**INFORME DE HITO DE CONTROL
N° 045-2023-OCI/0376-SCC**

**PROCEDIMIENTO DE SELECCIÓN, EJECUCIÓN,
RECEPCIÓN Y LIQUIDACIÓN DE LA OBRA:
“MEJORAMIENTO DEL CAMINO VECINAL BAJO IHUAMACA
– LA ESTRELLA CRUCE LAS MERCEDES – FILADELFIA –
IHUAMACA CRUCE BOLOGNESI – NUEVO JAÉN, DISTRITO
DE SAN IGNACIO, PROVINCIA DE SAN IGNACIO,
DEPARTAMENTO DE CAJAMARCA” CON CUI N° 2379290**

**HITO DE CONTROL N° 4: EJECUCIÓN Y SUPERVISIÓN
CONTRACTUAL DE LA OBRA.**

Ancho de la pantalla del cabezal – Expediente Técnico
Tramo: Bajo Ihuamaca – La Estrella

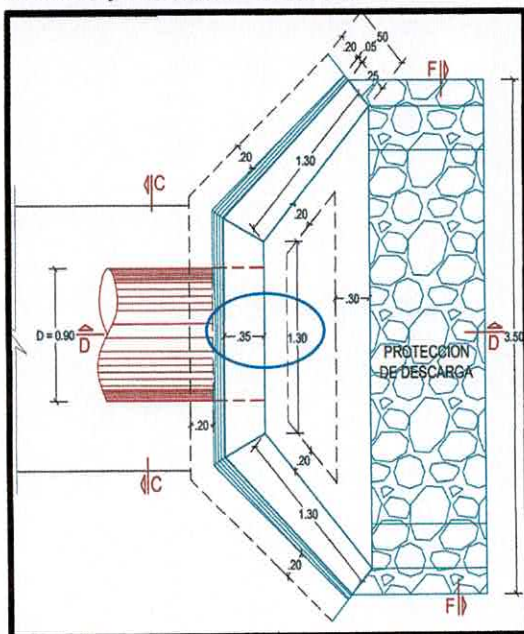
Durante la inspección de forma aleatoria en el tramo Bajo Ihuamaca – La Estrella, se constató in situ que el ancho de la pantalla del cabezal de salida de las alcantarillas TMC Ø 36, es de 30 cm; sin embargo, en el plano de ALC-01 del expediente técnico nos señala que es de 35 cm, tal como se muestra en la imagen siguiente:

Al respecto de las alcantarillas TMC Ø 36", la Comisión de Control evidenció in situ que el ancho de la pantalla del cabezal de salida no es compatible con los planos ALC – 01 y ALC – 02 del expediente técnico y además existe trabajos no culminados con respecto a las aletas de concreto, los cabezales de salida y las cajas de receptores.

Imagen n.º 13
Aleta de concreto del cabezal – Expediente Técnico
Tramo: Bajo Ihuamaca – La Estrella

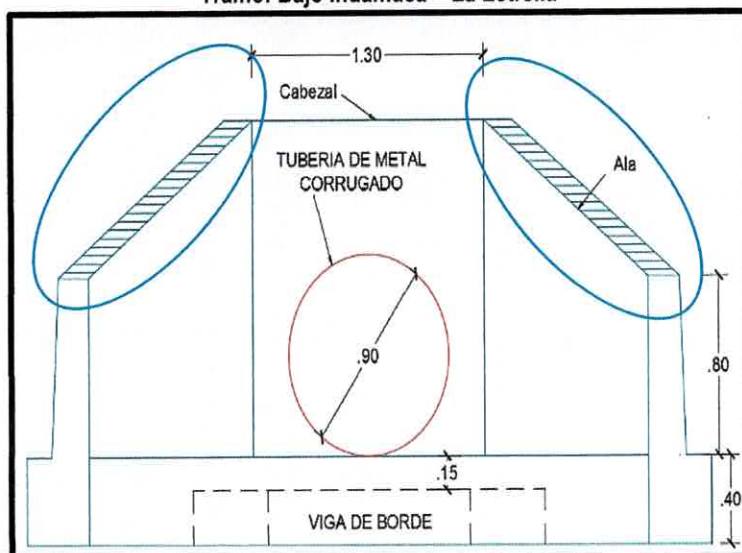
Además, se constató in situ que la aleta de concreto del cabezal de salida estaría mal ejecutadas con respecto al plano ALC - 01 del expediente técnico, tal como se muestra en la imagen siguiente:
